Technical Bulletin

## Procédure de réglage de la tension sur moteurs PSA 2.2 HDI

REFERENCE GATES:	5558XS/K015558XS/K025558XS/KP15558XS/ KP25558XS
MARQUE :	CITROEN, FIAT, LANCIA, PEUGEOT
MODELE :	C5, C8, Ulysse, Phedra, 406, 607, 807
MOTEUR :	2.2 D
CODE MOTEUR :	DW12TED4, 4H01, 4HW

Fig. 2

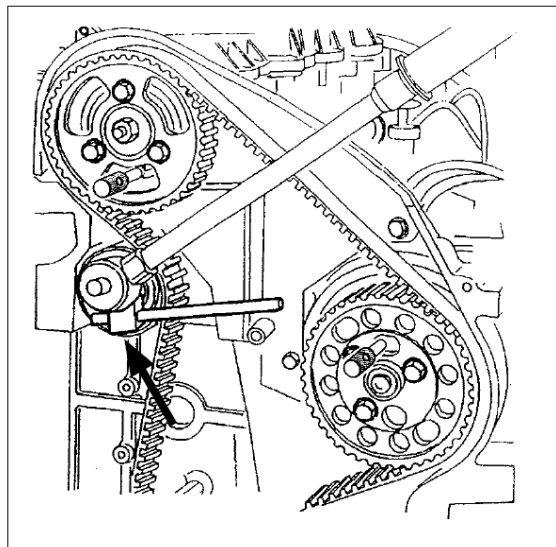
- Cet outil est nécessaire pour faire tourner le galet tendeur et le maintenir en place pendant le serrage de la vis de fixation (25 Nm) (Fig. 2).

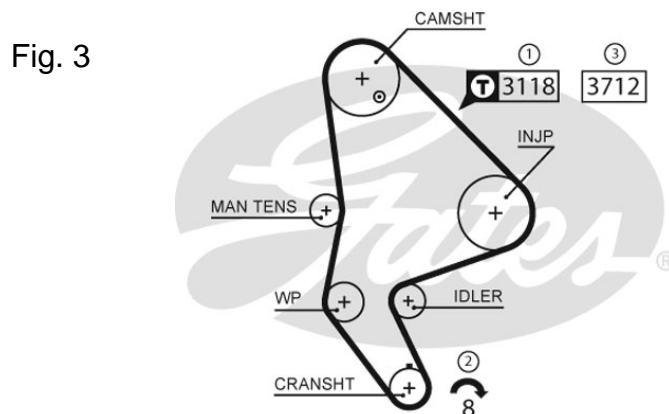
- ① - La tension d'installation de courroie doit être plus élevée que la normale (pré-tension).  
Cette tension est mesurée au moyen du tensiomètre Gates STT-1 dans l'espace entre l'arbre à cames et la pompe à injection. Entrez le code 3118.
- ② - Faites ensuite faire 8 tours la poulie de vilebrequin en sens horaire
- ③ - La tension doit alors être ajustée à sa valeur finale, confirmée par le STT-1 après saisie du code 3712.
